PREGUNTAS Y ESPUESTAS RELACIONADAS CON LA IL 005-2022

PARTE 1

San Luis

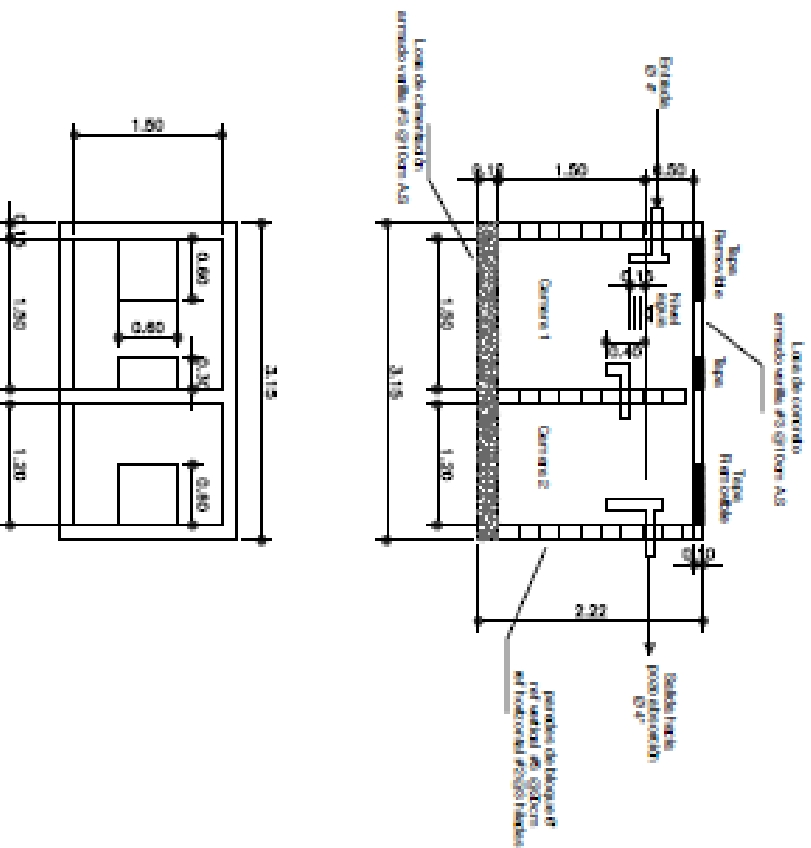
6. En San Luis no hay detalle de mueble de cocina. Las especificaciones para el mueble de cocina se indican en los términos de referencia en la actividad INST-SAN-06.
-

- Las especificaciones para el mueble de cocina se indican en los términos de referencia en la actividad **INST-SAN-06**.

PLANO FOSA SÉPTICA
UNIDAD DE SALUD
PUNTA OCCOTE

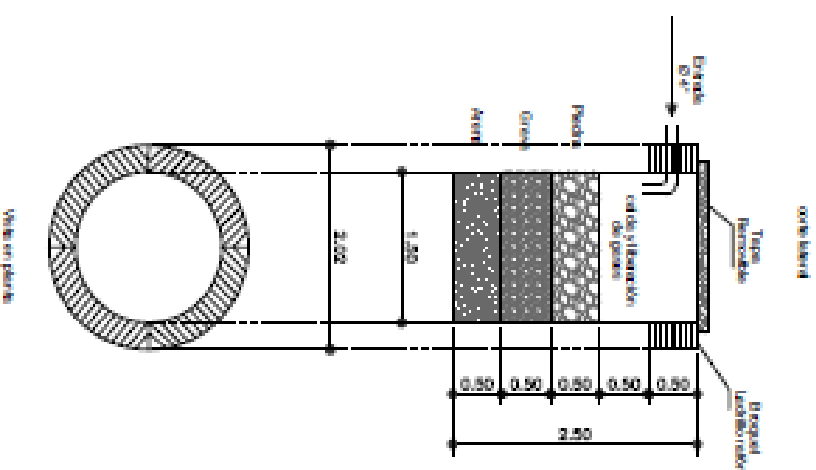
5. Suministrar detalles de fosa séptica, pozo de absorción, balcones y mueble de cocina, en el centro del Negrito y Punta Ocote, Yoro. Adjunto plano de fosa séptica y pozo de absorción, los balcones en el Negrito son metálicos en boquete de poch (no necesitan planos) se especifican en la actividad PUE-VENT-04 en los TDR., en Punta de Ocote los balcones solo se van a lijar y pintar se especifican en la actividad PUE-VENT-02 y ninguno de los dos tiene mueble de cocina.

¿SOLICITAMOS SE NOS PROPORCIONEN LOS PLANOS ADJUNTOS DEL DISEÑO DE FOSA SEPTICA Y POZO DE ABSORCION (NO SE INCLUYERON EN LOS TDR NI EN JUEGO DE PLANOS)
¿SE DEBE CONSIDERAR UNA NIVELACION DE PISO EN EL FIRME DE CONCRETO PREVIO A LA INSTALACION DEL NUEVO PISO DE CERAMICA?

- Plano diseño de fosa séptica y pozo de absorción (ver archivo adjunto)
- No se debe considerar la construcción de firme de piso, en caso de requerirse nivelación del firme existente se gestionará a través de órdenes de cambio.
